**DEMANDE DE RENSEIGNEMENTS NUMERO 1 DE L'AQCIE ET DU CIFQ À HQT**

**Demande relative au remplacement des groupes convertisseurs au poste de  
Châteauguay**

**Figure 2**  
**Configuration actuelle de l'interconnexion au poste de Châteauguay**

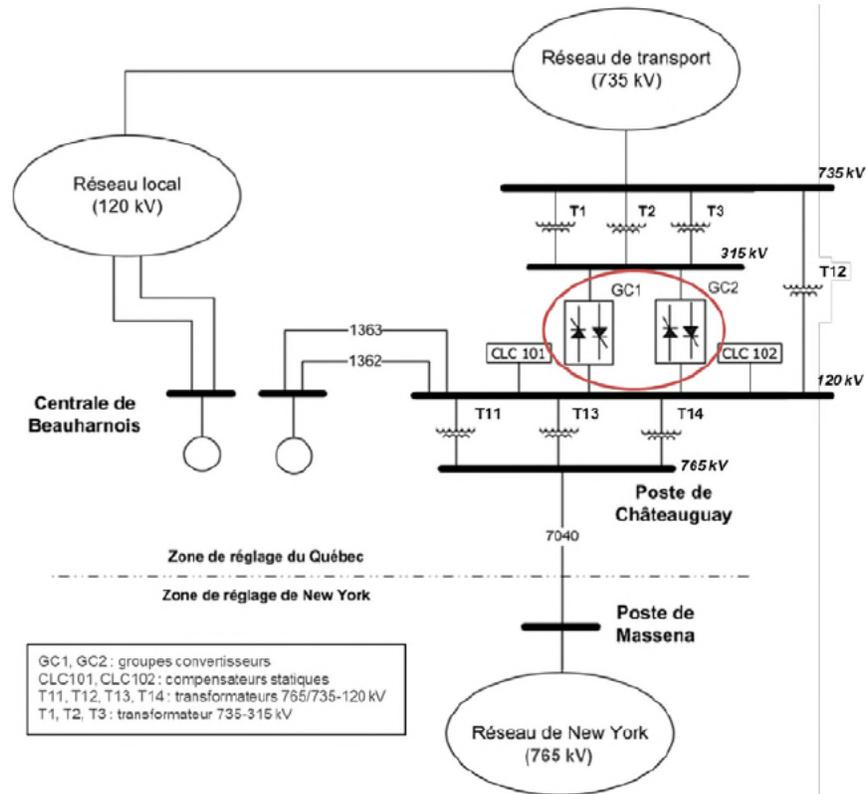
La figure montre qu'il y a trois transformateurs reliant les niveaux de tension 120 kV et 765 kV (T11, T13 et T14) et un transformateur reliant les niveaux de tension 120 kV et 735 kV (T12).

Selon cette configuration, le réseau 735 kV du Transporteur peut être relié au réseau 765 kV du réseau de New York par le transformateur T12 et les transformateurs T11, T13 et T14, ce qui impliquerait que les deux réseaux opèrent en synchronisme.

- 5.1 Veuillez fournir la capacité de transformation de chacun des transformateurs 120/765 kV apparaissant à la figure de la référence (i).
  - 5.2 Veuillez fournir la capacité de transformation du transformateur 120/735 kV de la figure de la référence (i).
  - 5.3 Veuillez expliquer la différence de configuration entre la figure de la référence (i) et la figure montrant la situation actuelle de la référence (ii).
  - 5.4 Veuillez indiquer si le réseau du Transporteur peut opérer en synchronisme avec le réseau de New York. Veuillez expliquer votre réponse.
6. **Références :**
- (i) B-0009, page 15
  - (ii) B-0009, page 16
  - (iii) R-4188-2022, B-0041, page 7 et B-0005, page 7
  - (iv) R-4112-2019, B-0004, page 7 et B-0005, page 7
  - (v) B-0012, pages 18 à 21

**Figure 3**  
**Raccordements actuel et futur des GC au poste de Châteauguay**

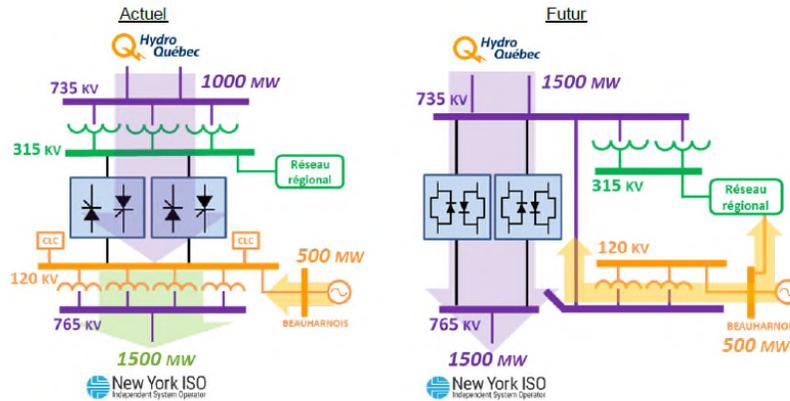
Pour la situation actuelle, la figure montre qu'il y a quatre transformateurs reliant les niveaux de tension 120 kV et 765 kV pour livrer un total de 1 500 MW vers le New York ISO, soit 1000 MW provenant des GC et 500 MW provenant de la centrale Beauharnois. Contrairement à la figure précédente, il n'y a pas de transformateur reliant les niveaux de tension 735 kV et 120 kV.
